Fra: Larissa Dahl
Sendt: søndag 14. august 2022 07:50
Til: Postmottak Alver
Emne: Rettelse i planteikning saker 22/1581, 22/1582 Rammesøknader felt B1b Mjåtveitmarka

Frå: Ole Andreas Bjelland <ole@entilen-arkitekter.no>
Send: fredag 12. august 2022 16:28
Til: Postmottak Alver <post@alver.kommune.no>
Kopi: Christian <christian@alvergruppen.no>; Larissa Dahl <larissa.dahl@alver.kommune.no>
Emne: SV: 22/43535 Rammesøknader felt B1 Mjåtveitmarka - gbnr 322/248 Mjåtveit

B1b-01:

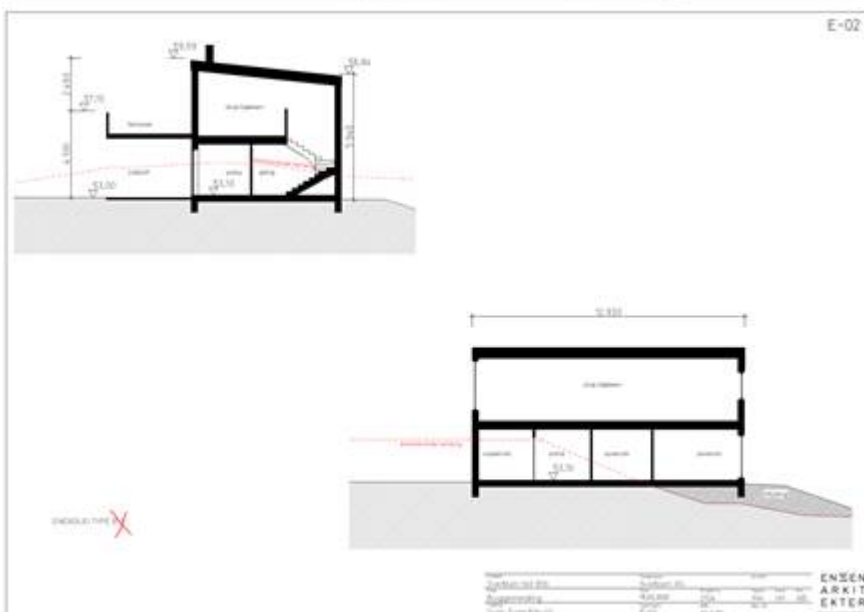
Her kan det se ut til at det er feil benevnelse i plantegningen. Alt annet i tegningen er riktig.

I fasaden er det feil benevnelse på boligtypen. Her skulle det stått A-1. Alt annet stemmer i denne tegningen.

Snitt er som de skal være.

Der skulle det stått følgende:

Boligtype A1

tomt B1a-03 / B1b-01 / B1b-02 / B1b-03

BRA 158,8 m²

P-rom 158,8 m²

Sportsbod 5 m²
